Schimbare de design la rola defletoare 532 0433 10

532 0433 10

INA 0057

Rolă defletoare 532 0433 10, design precedent (A) și design nou (B).

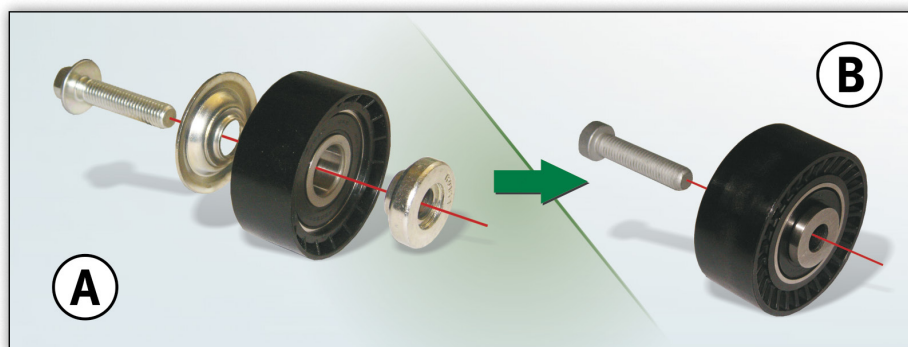
Din dorința de a îmbunătăți permanent produsele noastre, designul rolei defletoare 532 0433 10 a suferit anumite modificări.

La noua versiune, capacul și distanțierul (Fig. 1, A) nu mai sunt furnizate separat, ci au fost integrate noii variante (Fig. 1, B) făcând astfel parte din rola defletoare.

Rolele defletoare A și B (vezi imaginea) vor fi montate folosindu-se doar prezonul inclus în pachet.

Rola A: șurub hexagonal M10x45 cu guler

Rola B: M10x45, șurub torx

Pe durata perioadei de tranziție există posibilitatea ca stocurile să fie mixte. Ambele versiuni respectă specificațiile tehnice și pot fi utilizate fără restricții.
